PROGETTO ESECUTIVO

PROGETTAZIONE ESECUTIVA ED ESECUZIONE DEI LAVORI DI REALIZZAZIONE DEL LOTTO 1 DEL QUADRUPPLICAMENTO DELLA LINEA FERROVIARIA FORTEZZA-VERONA TRATTA "FORTEZZA – PONTE GARDENA"

Relazione tecnica delle modifiche introdotte - opere parte B

Figura 13 – Confronto tra profilo longitudinale PD (sx) e profilo longitudinale PE (dx)

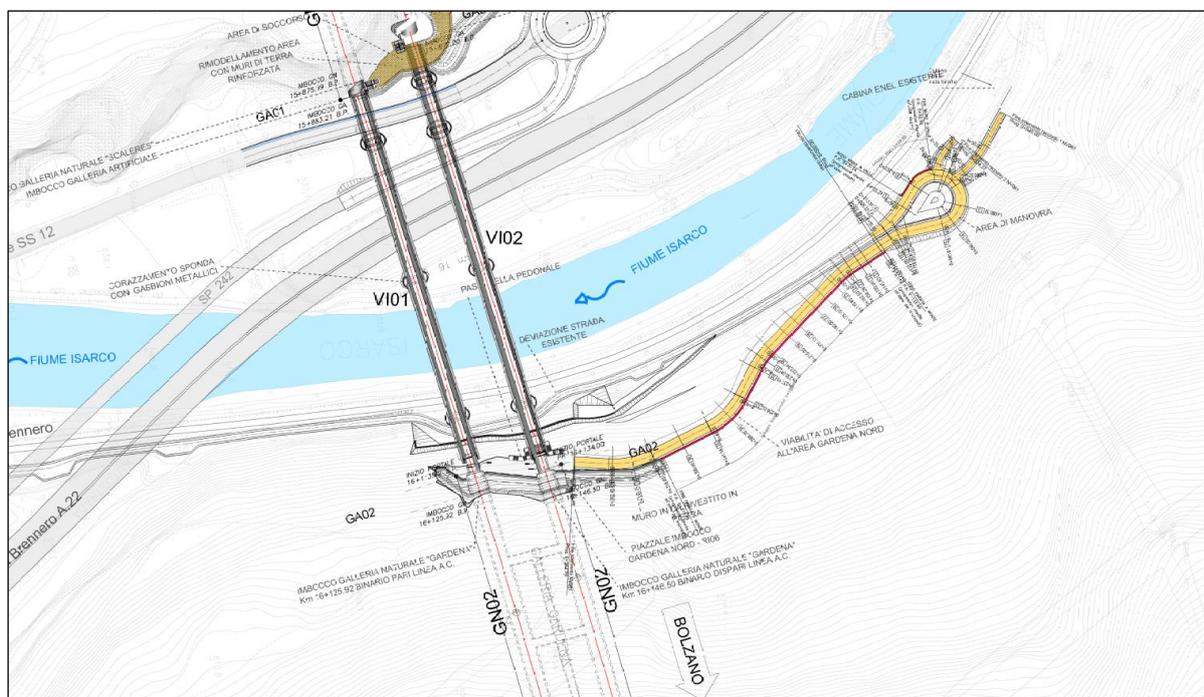
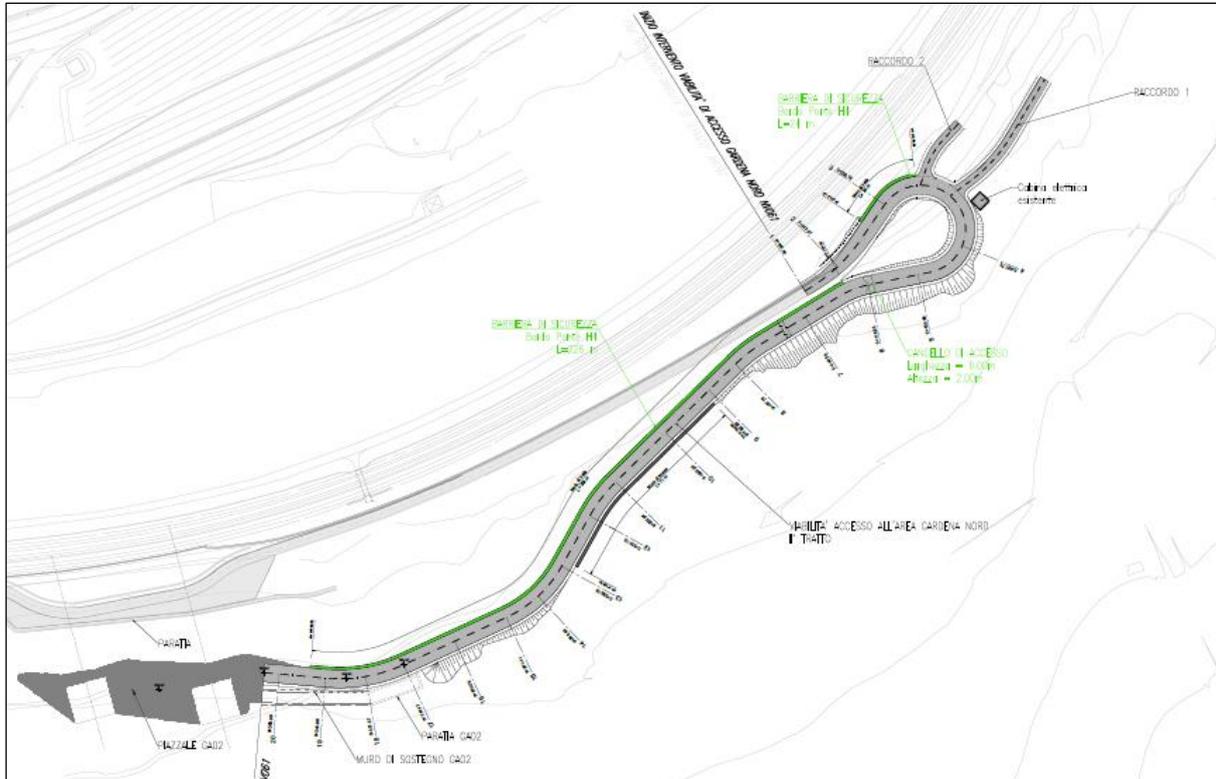
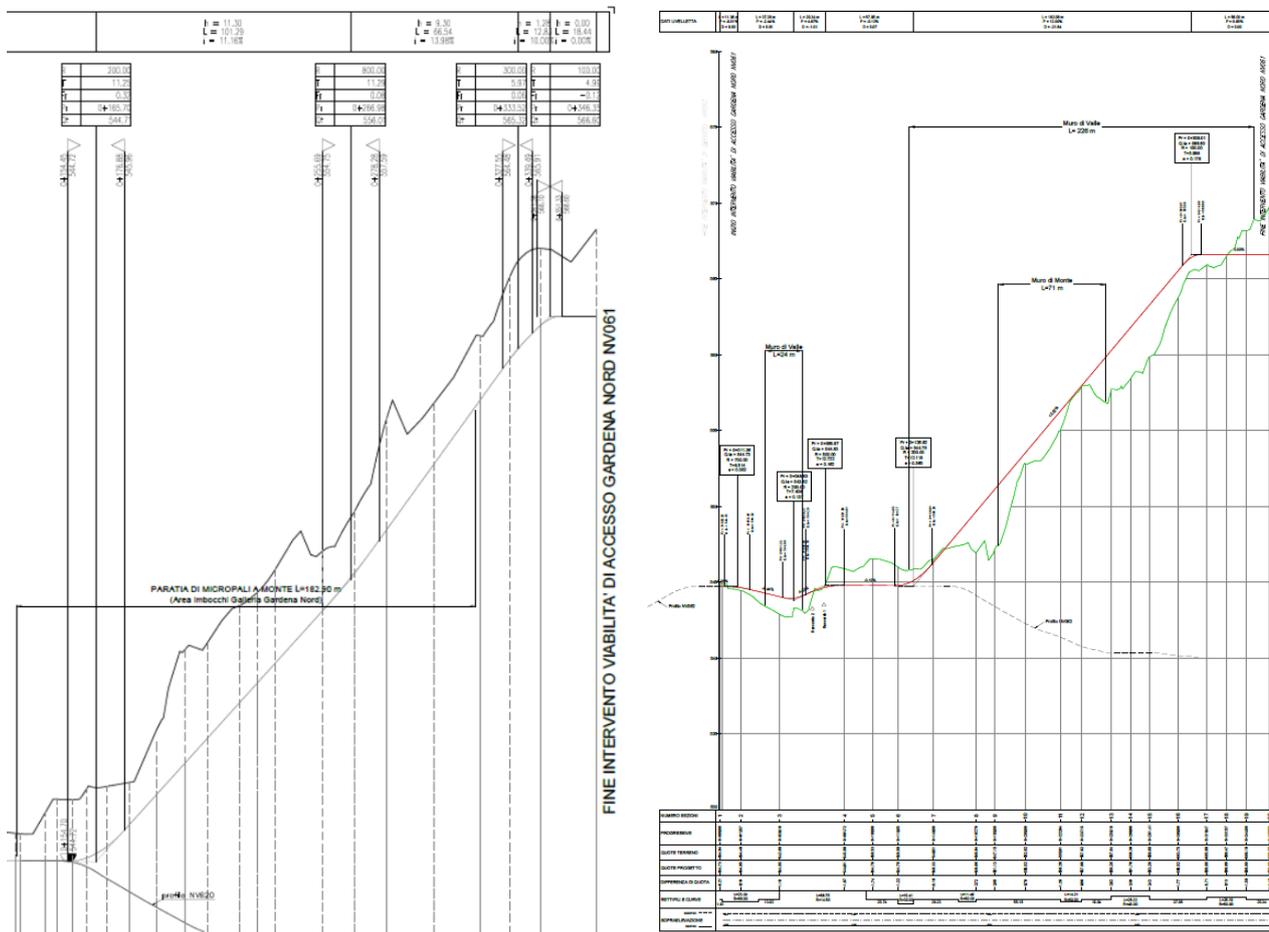
In particolare, il presente PE risulta conforme al PD per quanto riguarda il progetto stradale dal punto di vista planimetrico e nella scelta del pacchetto di pavimentazione, come si evince dalle figure sotto riportate per quanto riguarda la planimetria di progetto definitivo e di progetto esecutivo (cfr. Figura 11 e Figura 12).

Figura 1-14 Planimetria pozzo di estrazione TBM prevista in PD

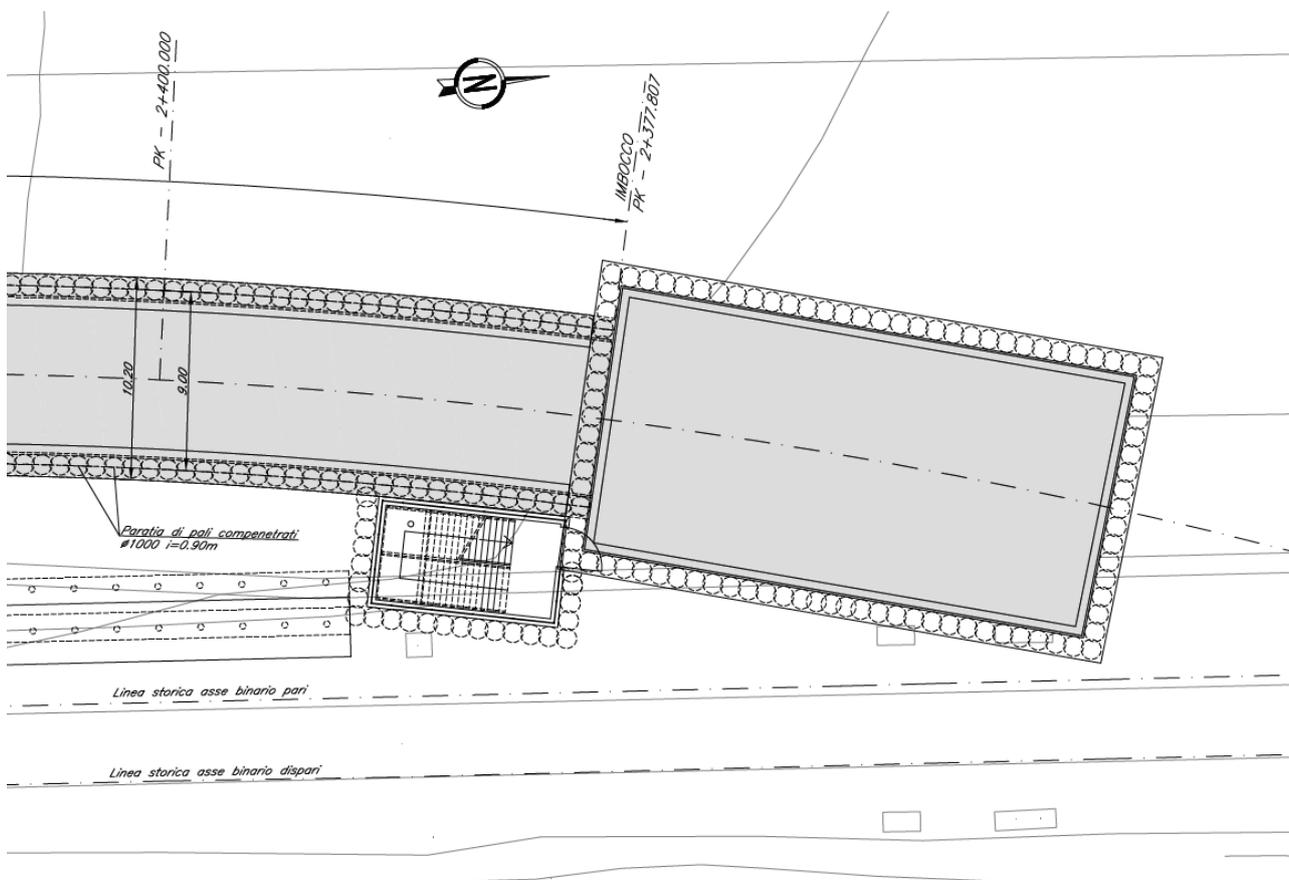
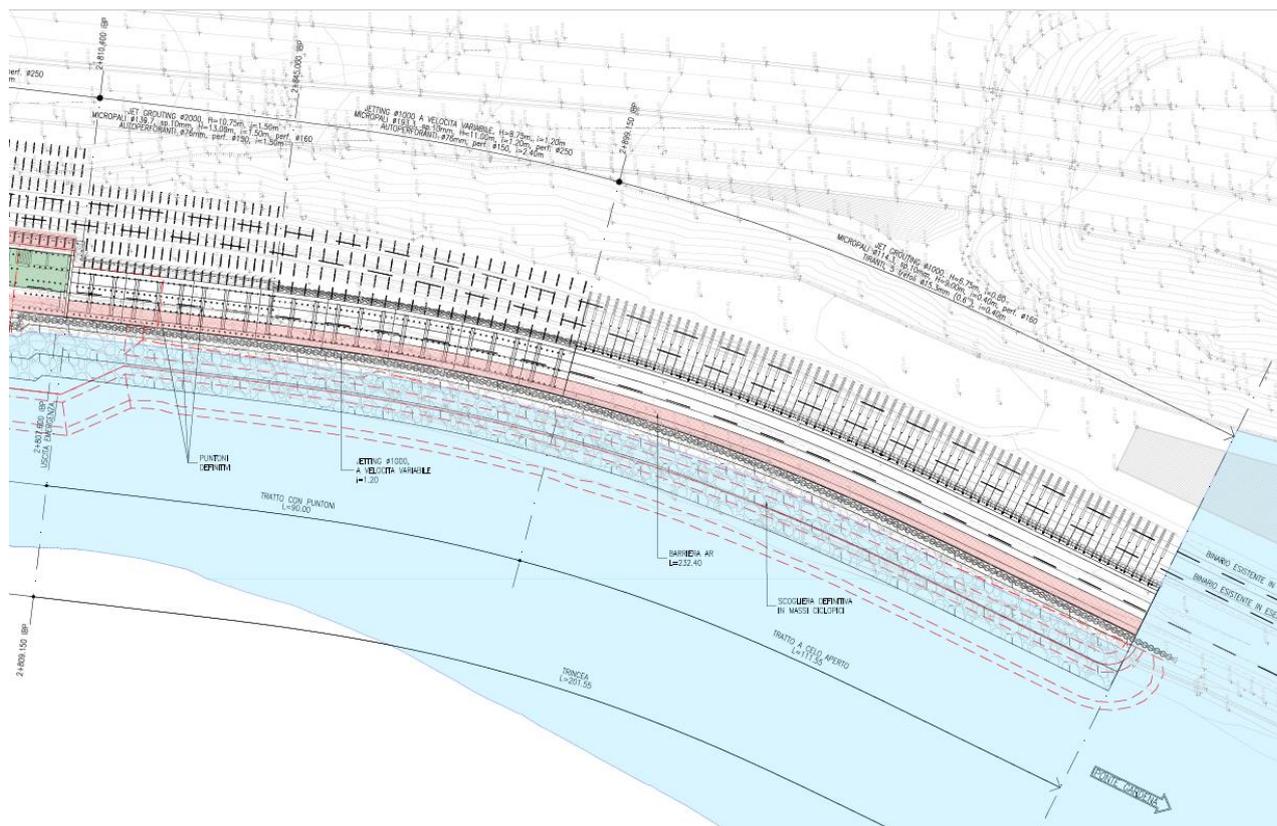
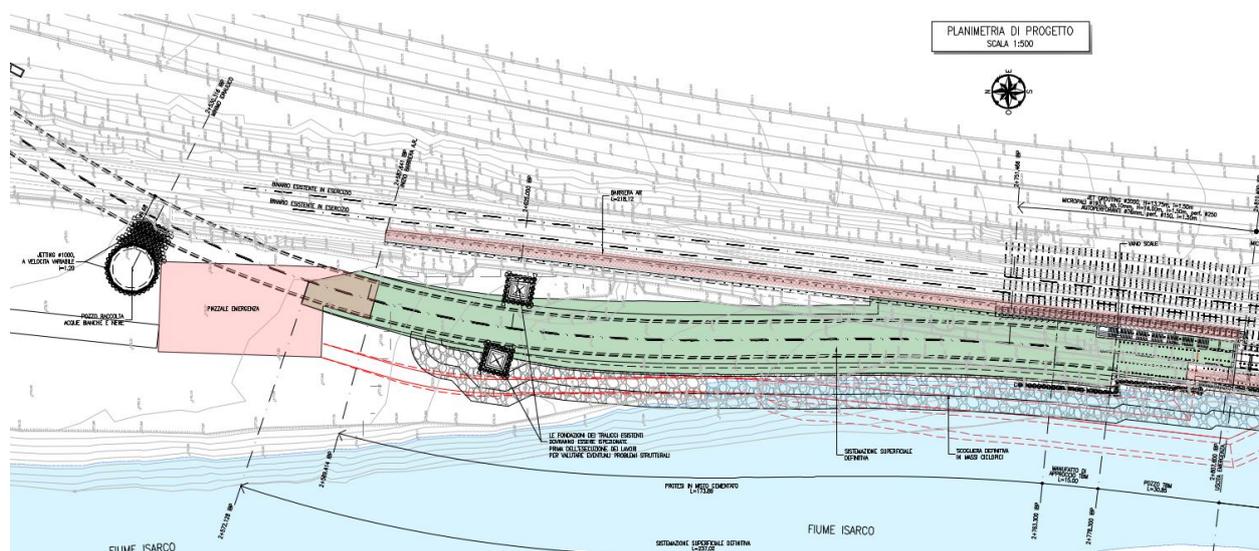
La soluzione del progetto definitivo prevedeva l'esecuzione di un pozzo rettangolare alla pk 2+350 circa (pk di progetto definitivo) ipotizzando anche la deviazione della linea storica. Dalla pk 2+7377 (progressive PD) fino alla pk 2+900 circa (progressiva PD), era prevista una galleria artificiale fino all'affiancamento dell'interconnessione binario pari con la linea storica.

Nelle seguenti figure si riportano le planimetrie in PE.

Figura 1-20- Planimetria Stato di fatto con confronto PD-PE – Forch I

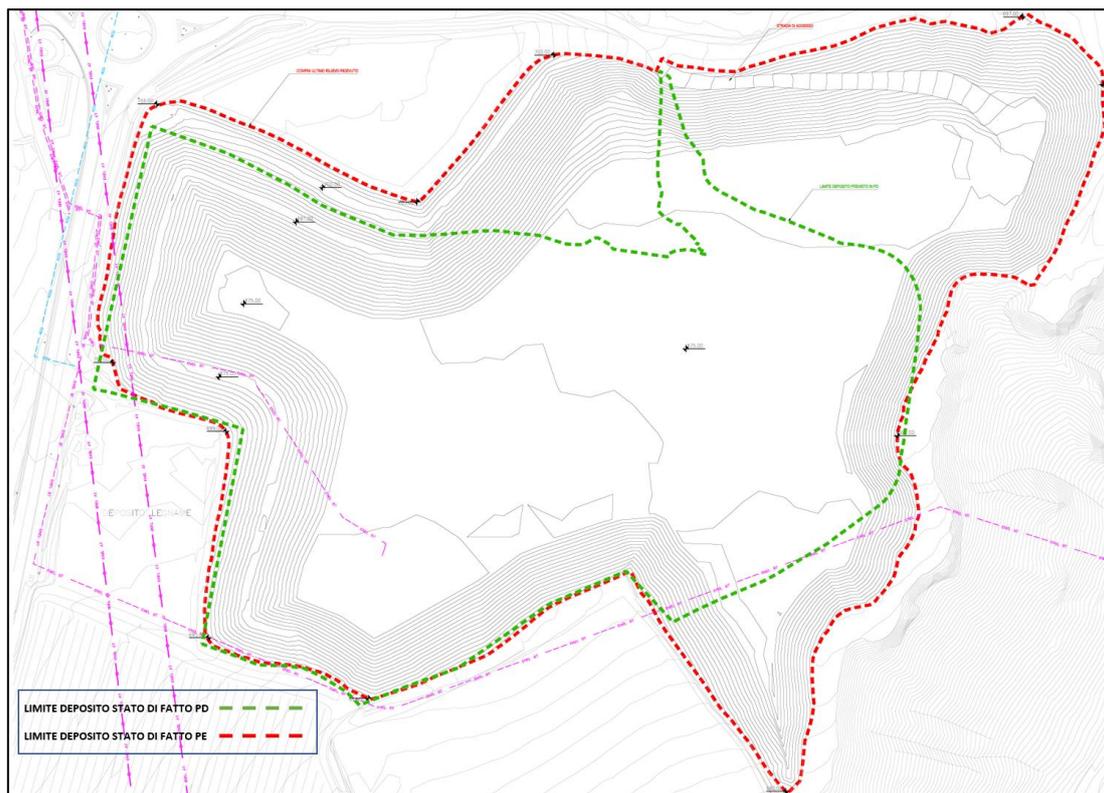
Per un immediato inquadramento delle modifiche si faccia riferimento agli stralci di planimetria sottostante, che mettono in evidenza le modifiche intercorse tra PD e PE, atte a garantire le dovute distanze dei fabbricati dal metanodotto, considerando altresì l’integrazione di alcune opere di sostegno, provvisoriale e non, funzionali alla costruibilità degli stessi e della vicina viabilità nella nuova posizione definita.
